EQUIPOS POSTERIORES A 1/3/2022

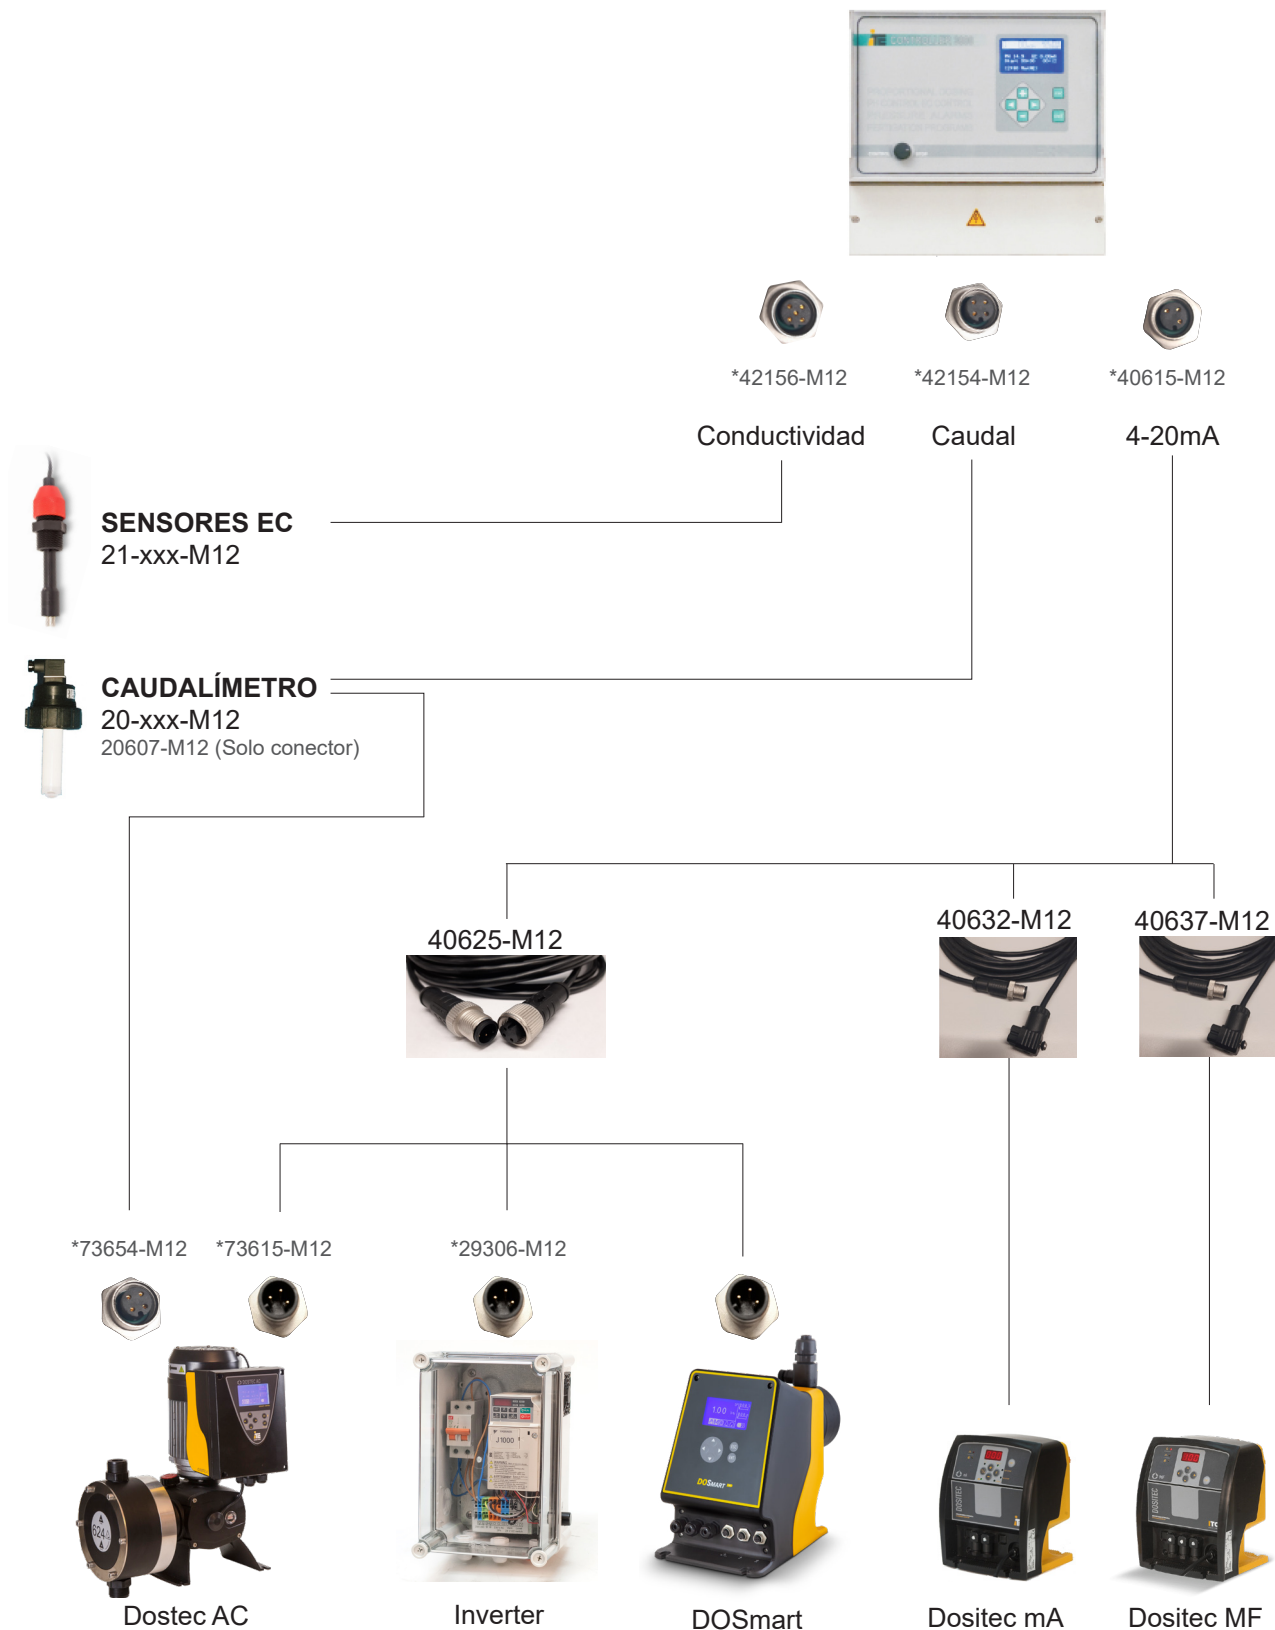
(*) Cambio de conectores a M12 necesario en equipos anteriores a 1/3/2022
